I. IDENTIFIKAČNÍ ÚDAJE

Název práce:	Návrh bytového domu pro seniory se zaměřením na denní osvětlení
Jméno autora:	Filip Chrást
Typ práce:	bakalářská
Fakulta/ústav:	Fakulta stavební (FSv)
Katedra/ústav:	Katedra konstrukcí pozemních staveb
Oponent práce:	doc. Ing. Jan Kaňka, Ph.D.
Pracoviště oponenta práce:	v důchodu

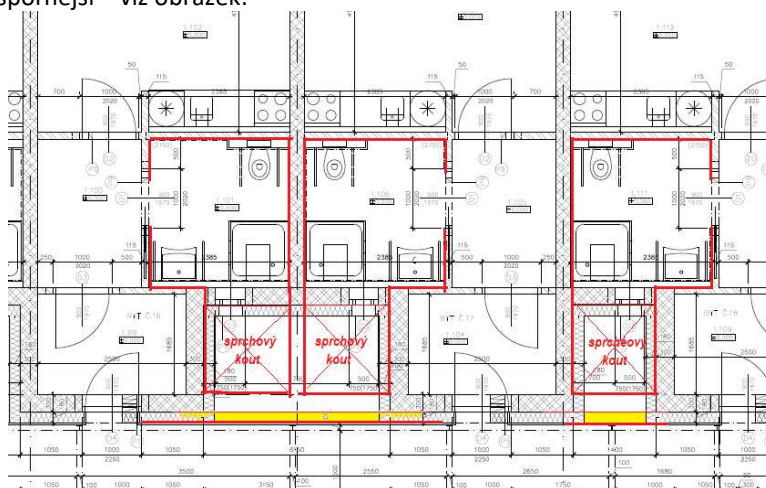
Projekt je v zásadě vypracován správně. Projektování je tvůrčí činnost a jako taková nemá jen jedno správné řešení (jako např. v matematice). V tomto smyslu mohu mít několik výhrad. Například: řešení nezateplené chodby a navazujících koupelen by mohlo být úspornější – viz obrázek:
